## Relatório circunstanciado acerca das questões suscitadas durante a Consulta Pública

<b>RELATÓRIO CIRCUNSTANCIADO ACERCA DAS QUESTÕES SUSCITADAS DURANTE A CONSULTA PÚBLICA SOBRE AS MINUTAS DE EDITAL E CONTRATO REFERENTES AO PROCESSO DE LICITAÇÃO DE CONCORRÊNCIA PÚBLICA, CUJO OBJETO É A CONCESSÃO DOS SERVIÇOS PÚBLICOS PARA EXPLORAÇÃO, AMPLIAÇÃO E MANUTENÇÃO DA INFRAESTRUTURA AEROPORTUÁRIA DO AEROPORTO CARLOS DRUMMOND DE ANDRADE (SBBH) – AEROPORTO DA PAMPULHA.</b>													
<b>ANÁLISE E TRATAMENTO DAS CONTRIBUIÇÕES RECEBIDAS NA CONSULTA PÚBLICA Nº 02/2021</b> <b>REALIZAÇÃO: DE 05/02 A 22/03/2021</b> <b>PUBLICAÇÃO: AVISO DA CONSULTA PÚBLICA Nº 02/2021 (DOEMG, 06 DE FEVEREIRO DE 2021 – CADERNO 1/ PÁGINA 30)</b>													
<b>QUESTIONAMENTO 1</b>													
<b>Manifestante:</b>	<b>MOYSÉS &amp; PIRES SOCIEDADE DE ADVOGADOS</b> , inscrito no CNPJ sob n.º 19.453.651/0001-65, por seu representante, apresenta as seguintes contribuições relativas ao Edital supracitado.												
<b>Item:</b>	Preâmbulo / Critério de Julgamento												
<p>Como referenciado no Preâmbulo do Edital, tem-se que o critério de julgamento dar-se-á, nos termos do art. 15, inciso II, da Lei Federal n.º 8

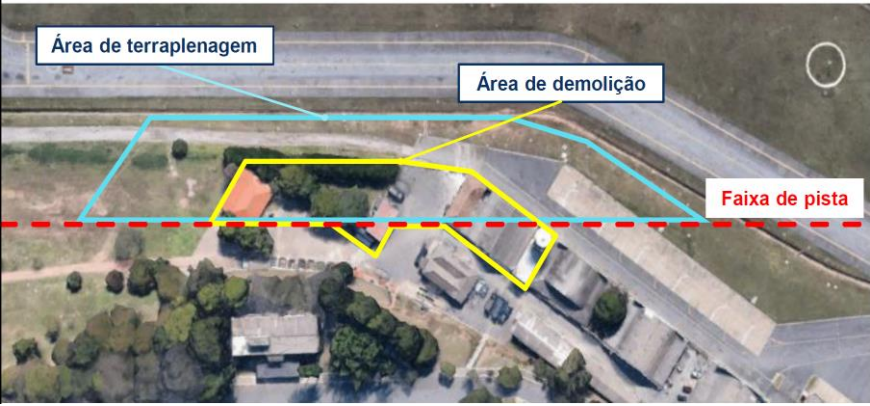
Qual é a infraestrutura aeroportuária para transporte aéreo regular existente no AEROPORTO?

A SEINFRA agradece a contribuição e esclarece que as informações sobre a infraestrutura aeroportuária para transporte aéreo regular existente no AEROPORTO encontram-se dispostas no DATA-ROOM do PMI, disponível a todo e qualquer interessado no sítio da SEINFRA na internet: <http://www.infraestrutura.mg.gov.br/images/documentos/pmi-aeroporto->
